Behandlung der

Stellungnahmen

aus der frühzeitigen Beteiligung der Öffentlichkeit nach § 3 (1) BauGB

zum Bebauungsplan-Vorentwurf Nr. 313 in
Meerbusch-Lank-Latum, „Uerdinger Straße / Claudiusstraße / Schulstraße“

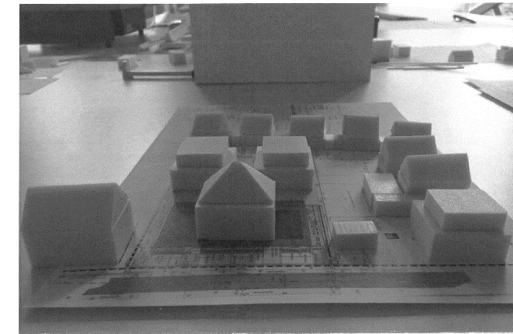
Bei geordneten städtebaulichen Entwicklungen erfolgt regelmäßig eine Abstufung der Bebauung mit höheren Baukörpern an der Erschließungsstraße und kleineren, niedrigeren Baukörpern im hinteren Grundstücksbereich. Vorliegend erfolgt das genaue Gegenteil.

Eine geordnete städtebauliche Entwicklung ist keineswegs nur dann gegeben, wenn eine Höhenabstufung von Außen nach Innen erfolgt. Dass das hier genannte Prinzip in der Praxis anzutreffen ist, ist nicht zu bestreiten. Es ist jedoch irreführend zu suggerieren, dass es das einzig denkbare Prinzip für eine geordnete städtebauliche Entwicklung sei, wie zahlreiche Beispiele aus der gebauten Praxis zeigen. Zudem muss unterschieden werden, ob auf einer größeren Freifläche eine Quartiersplanung entsteht oder ob es sich um individuelle, im Maßstab eher kleinteilige Maßnahmen der Innenentwicklung handelt, bei der regelmäßig eine auf den Einzelfall angepasste städtebauliche Entwicklung erfolgt. Anzumerken ist zudem, dass die Baufenster eine maximale Höhe von 10,50 m vorsehen, was 3,75 m niedriger ist, als die Firsthöhe der denkmalgeschützten Villa. Insofern gibt es hier eine Höhenabstufung der Neuplanung im hinteren Grundstücksteil gegenüber des bestehenden Denkmals an der Gonellastraße, welche in der nachfolgenden Darstellung eines Massenmodells deutlich wird.
